改善箇所説明図

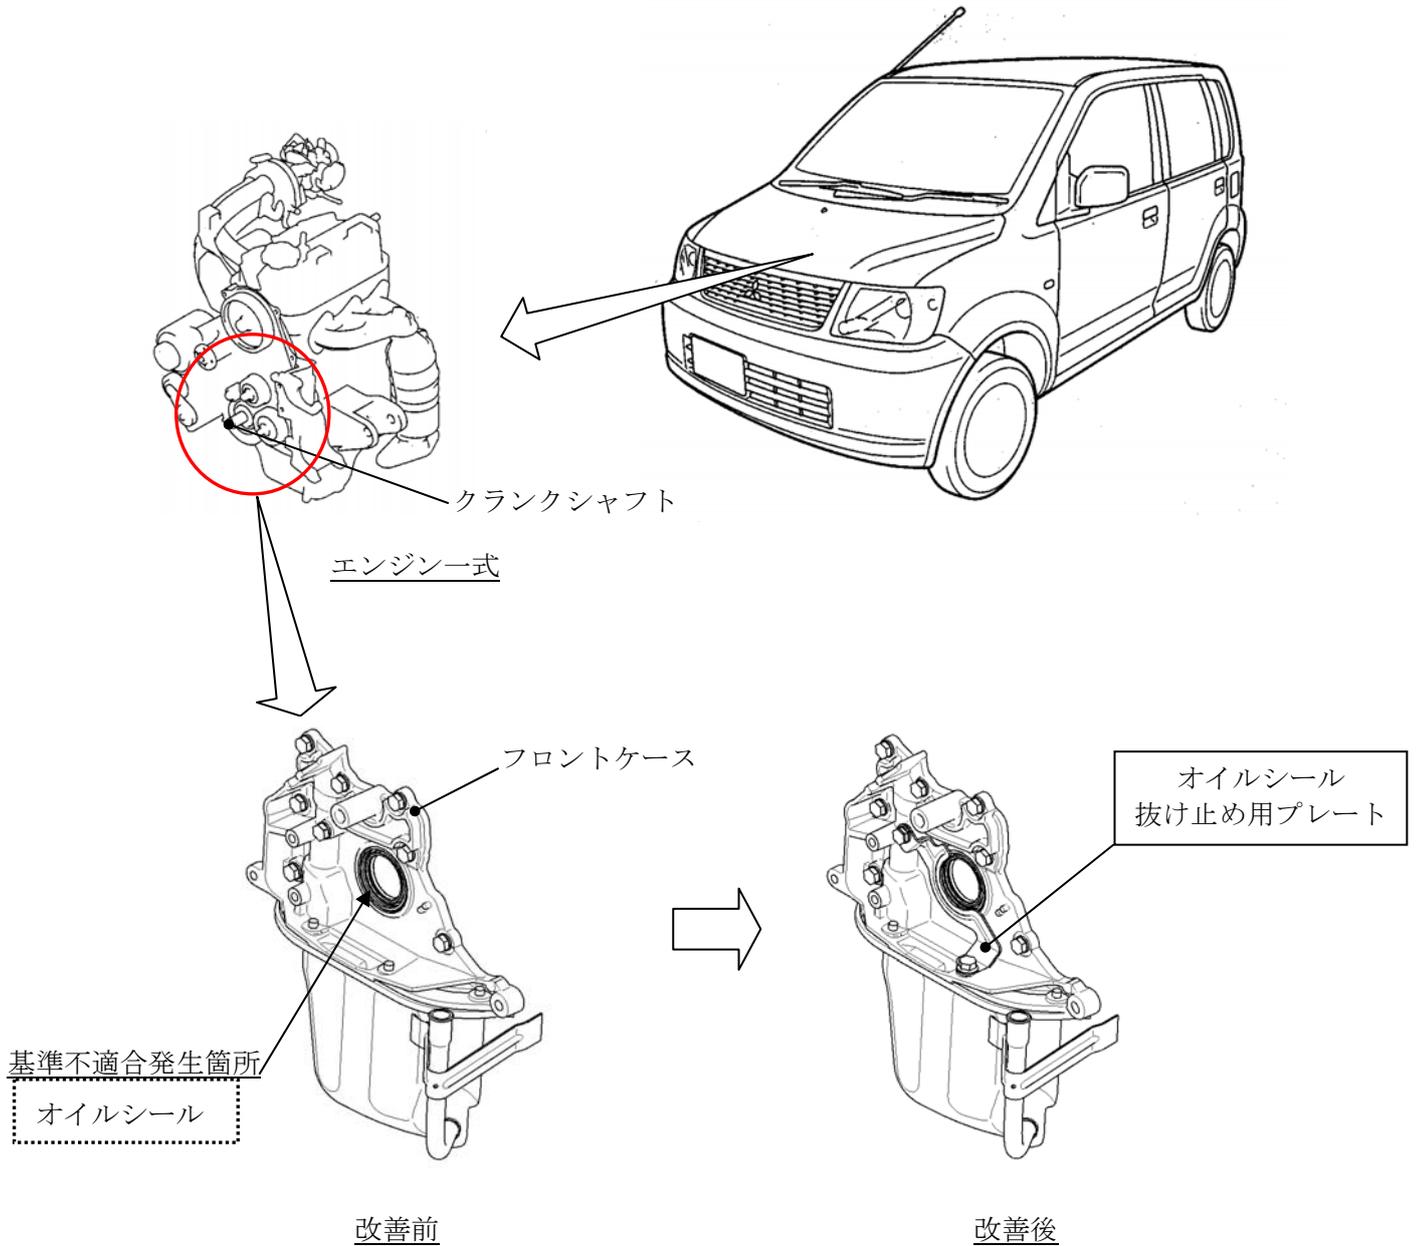
エンジンフロントケースに装着しているクランクシャフトオイルシールにおいて、車両生産時と異なる材質の補修用オイルシールに交換された場合、エンジンフロントケースの加工ばらつき、およびオイルシールの圧入量ばらつき等の複合要因により、当該オイルシールの保持力が低下しているものがある。そのため、当該オイルシールが抜け出し、エンジンオイルが漏れ、油圧警告灯が点灯し、そのままの状態で使用を続けると、エンジン内部部品が焼付き、走行不能となるおそれがある。

全車両、当該オイルシール取付部を点検し、車両生産時と異なる材質の補修用オイルシールに交換されたものについて、オイル漏れが無い場合は、フロントケースにオイルシール抜け止め用プレートを追加装着する。なお、オイル漏れがある場合は、オイルシールを新品に交換するとともに、フロントケースに抜け止め用プレートを追加装着する。

注：図中の --- 内は、点検し、必要に応じ交換する部品を示す。

図中の \square 内は、追加部品を示す。
